改善箇所説明図

リヤ・ドライブシャフト

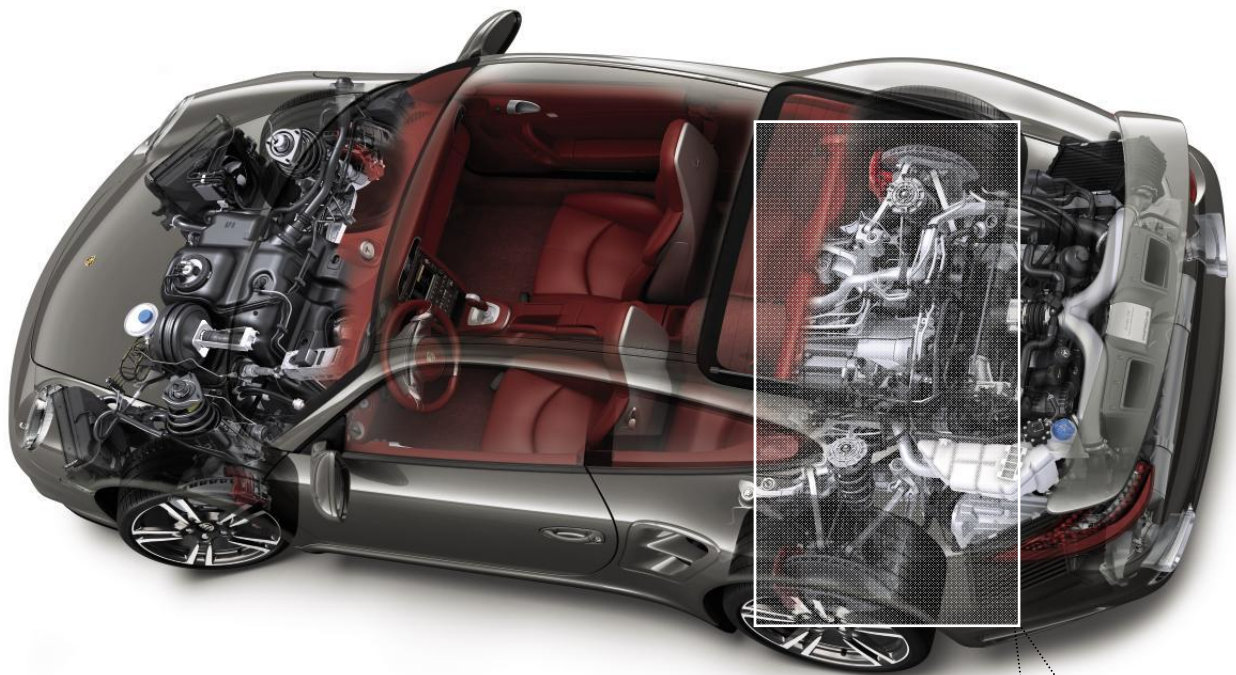
不具合発生箇所

マニュアルトランスミッション付車両のリヤ・ドライブシャフトのホイール側ジョイント部のインナ・レースにおいて、製造時の温度管理が不適切であったため、強度が不足しているものがある。そのため、急激な発進等を行った場合に、当該インナ・レースが破損し、ホイールへの動力伝達が行えないおそれがある。

改善の内容：

全車両、リヤ・ドライブシャフトを交換する。
